CONCEPTO TECNICO No. CT- 3895 de 2003

Revisión de Estudio Particular de Respuesta de Amplificación Local de Ondas Sísmicas
Decreto 074 de Enero de 2001

LOCALIDAD : Chapinero
BARRIO : Los Rosales (Proyecto Edificio Peñas Blancas) – UPZ El Refugio 13
SOLICITANTE : Arq. Ignacio Restrepo Manrique – Curador Urbano 3
ASUNTO : Revisión del “Estudio de Suelos y Análisis de Cimentación – Edificio Peñas Blancas”.
FECHA : Agosto 25 de 2003

Gráfico 1. Espectro propuesto y espectros de Microzonificación

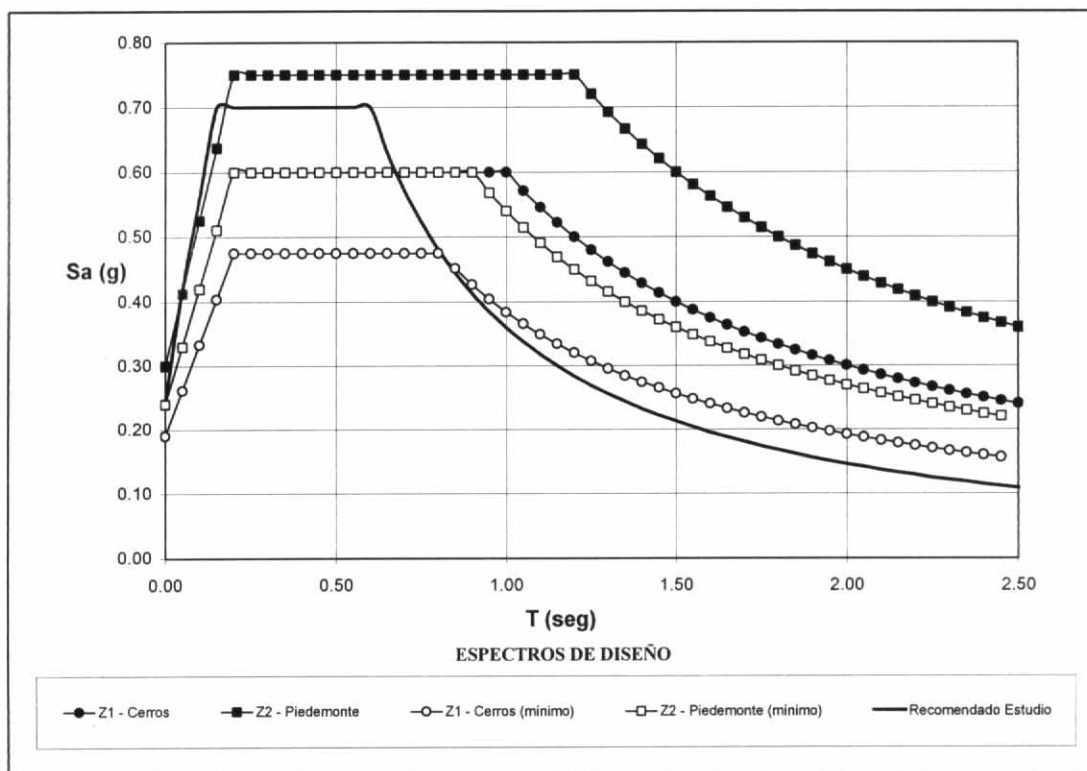
7. Los espectros de respuesta obtenidos se evalúan únicamente los tres acelerogramas utilizados en el Proyecto de Microzonificación Sísmica de Bogotá, por lo cual el estudio de efectos locales cumple con lo establecido en el numeral 3) del Artículo Séptimo del Decreto 074 de 2001.
8. El numeral 2) del Artículo Séptimo del Decreto 074 de 2001 exige la utilización de modelos bidimensionales para zonas con pendientes superiores a 10 grados, lo cual fue cumplido por el estudio de efectos locales.
9. Una vez revisado el espectro de diseño propuesto (Gráfica 1), se observa que para periodos superiores a 0.8 segundos el espectro de respuesta propuesto está por debajo del mínimo establecido en la zona 1A-Cerros Orientales. Por lo tanto, se sugiere corregir el espectro propuesto.
